**Referencia: PROCESO DE RESPONSABILIDAD FISCAL NO URFR-PRF-044-2019.**

**ASUNTO: OBERVACIONES AL INFORME TECNICO INFORME TÉCNICO  
DECRETADO MEDIANTE EL AUTO NO 1175 DEL 09 DE JULIO DE 2024.**

**Imagen 54** Esquema de unidades de filtración diseñadas para el proyecto.

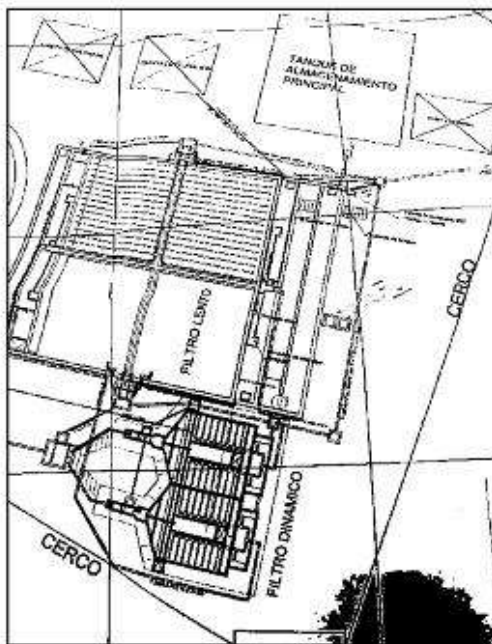
En la visita a obra, se encuentra que el diseño final de la planta contempla, entre otras unidades, un filtro dinámico y un filtro lento, pero en revisión del acta de recibo final de obra y mediante la visita a campo se encuentra que **el filtro grueso no fue construido por falta de recursos por parte de la alcaldía municipal.**

lento) no es funcional hasta cuando no se construya el filtro grueso, y que la ausencia de esta unidad, evidentemente afectará la eficiencia general de la planta a la hora de producir agua potable.

En cuanto a las afirmaciones realizadas en el informe sobre falso fondo, material filtrante, volvemos a recalcar que en la inspección visual realizada el personal de la contraloría encuentra una planta abandonada, sin vigilancia, sin control en la entrada y salida de personal o equipos; por lo tanto, es imposible que encuentre la planta en las condiciones que se entregó hace 9 años, durante esos 9 años la planta ha sufrido toda clase de robos y manipulación que no es posible asegurar que haya sido falla del constructor en el caso del medio filtro y los falsos fondos.
